Rapport de contrôle d'installations électriques à basse et à très basse tension

RÉF. 34/2023/74361/01:1

DATE DU CONTRÔLE 28/08/2023 **AGENT VISITEUR** Olivier Dodet
ADRESSE DU CONTRÔLE champs du pihot 102 (étage Rez-de-chaussée) - 4671 Saive **TYPE DE CONTRÔLE** Visite de contrôle vente ancienne installation (8.4.2.)

Croquis de position élémentaire et descriptif sommaire des tableaux

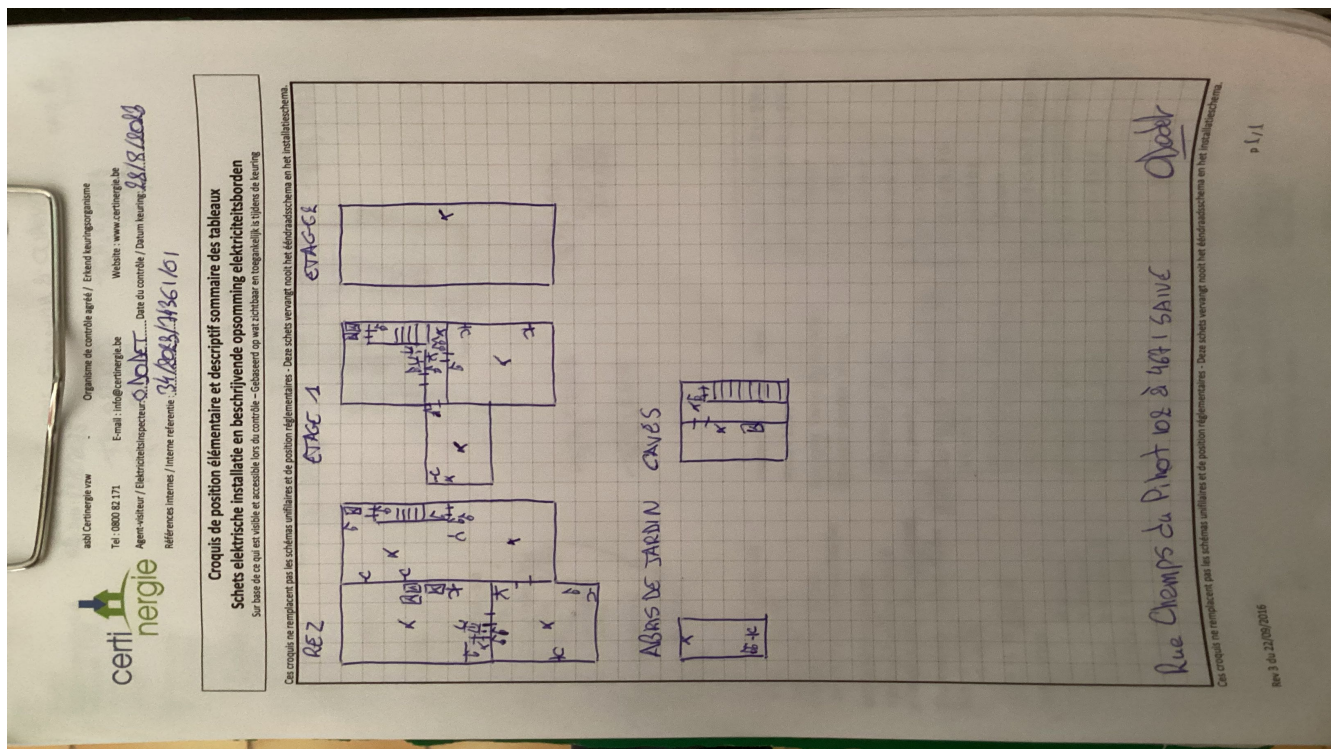
Conformité schéma(s) unifilaire(s) et plan(s) de position	Pas OK	Nombre de tableaux	7	Nombre de circuits	2 + 0 + 1 + 5 + 0 + 3 + 1
---	--------	--------------------	---	--------------------	---------------------------
